Le Nouveau MIN d'Azur

MEMOIRE DE REPONSES A L'AVIS DE LA MRAE

Version 1 : Juillet 2020

Projets envisagés dans la plaine du Var en 2019

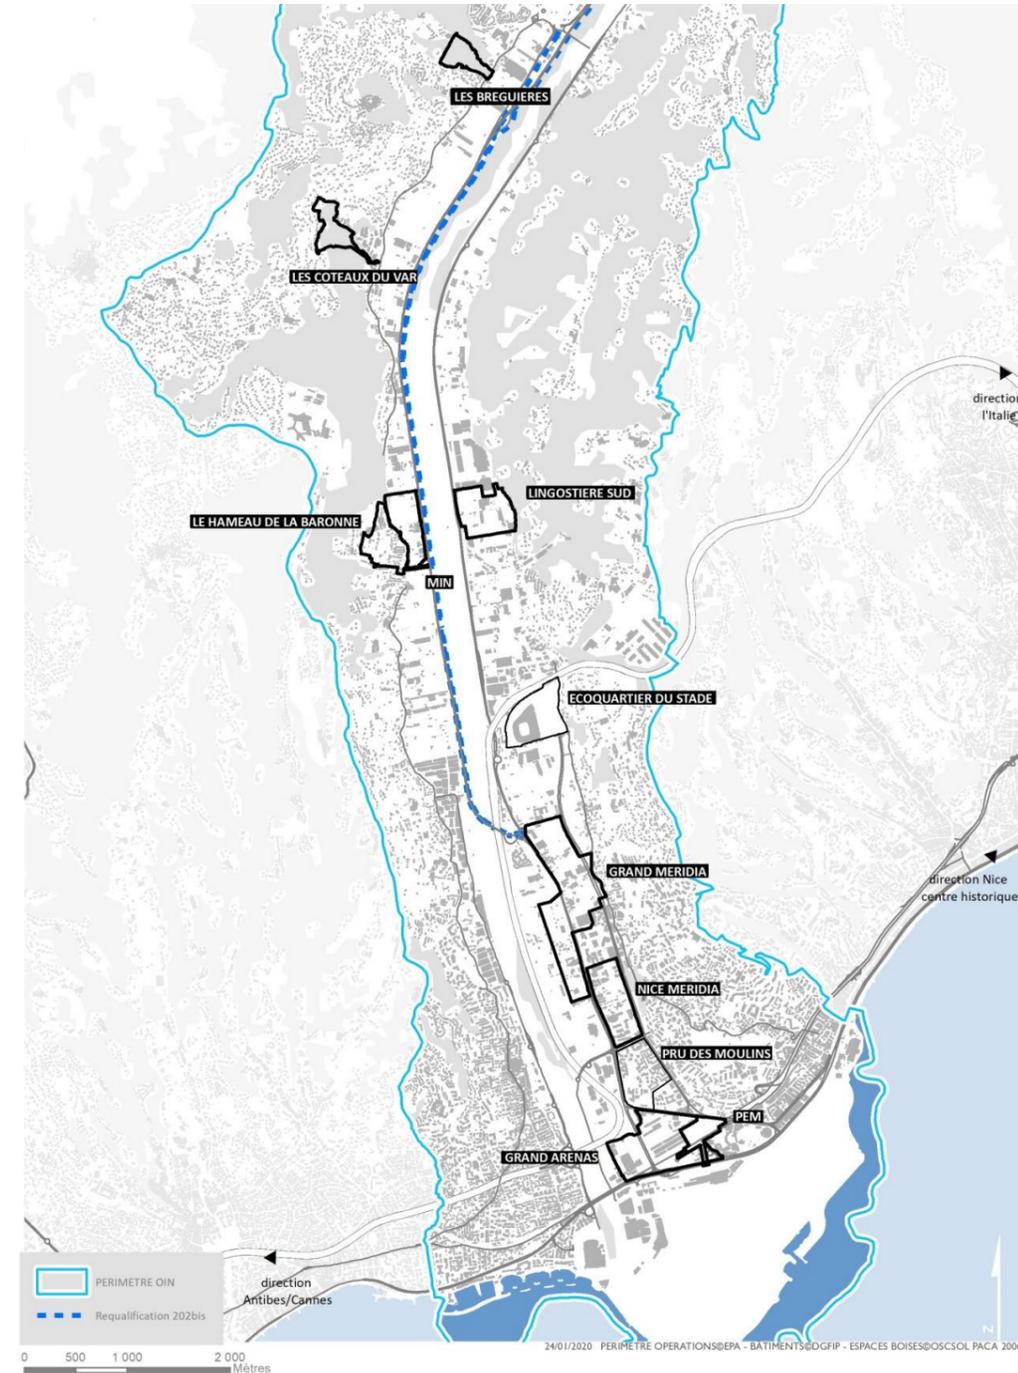
Recommandation 2: Compléter la présentation du projet en précisant notamment les différents intervenants sur le secteur et les plannings de travaux. Clarifier la cartographie des aménagements de la Baronne.

A noter que ces projets n'étant plus d'actualité, l'étude d'impact présente une prise en compte des effets cumulés majorants par rapport à la situation future (paragraphe 13 de l'étude d'impact – partie 2).
